Søknad om mindre reguleringsendring for fv. 570 Einestrand - Nordkvingo Plan ID 126620130003

Søknad om mindre endring av reguleringsplanen i samsvar med plan- og bygningsloven §12-14.

Figur 2 forslag til reguleringsendring.

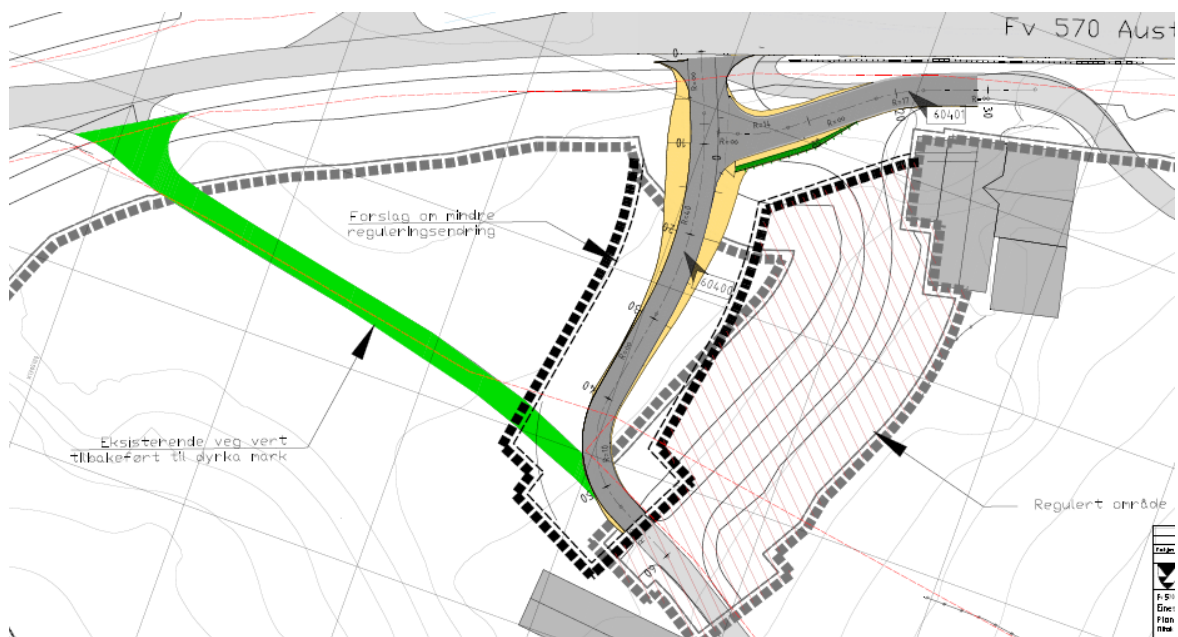
Avkøyringane som ligg på gnr./bnr.: 38/1 skal slåast saman til ei avkøyring. Dette fordi at den nordlegaste avkøyringa har fått forverra sikt grunna vegutbetringa av fv. 570.

Dette ligg inne i reguleringsplanen, sjå figur 1. Det viste seg at vegtraséen som ligg inne i reguleringsplanen går over ein brønn til ein fritidsbustad i området, på gnr./bnr. 38/92.

Vestland fylkeskommune foreslår difor ein ny vegtrasé 15 – 20 meter lengre nord for den som er regulert.

Ein unngår å måtte gjere noko med brønnen til fritidsbustaden. Ein nyttar og eksisterande veg om lag 15 meter lengre og hentar høgde der. Det nye regulerte område er flatare og vegen kan følgje terrenget betre før den må stige mot hovudvegen, sjå areal til fylling på figur 2. Dermed vert det mindre terrenginngrep.
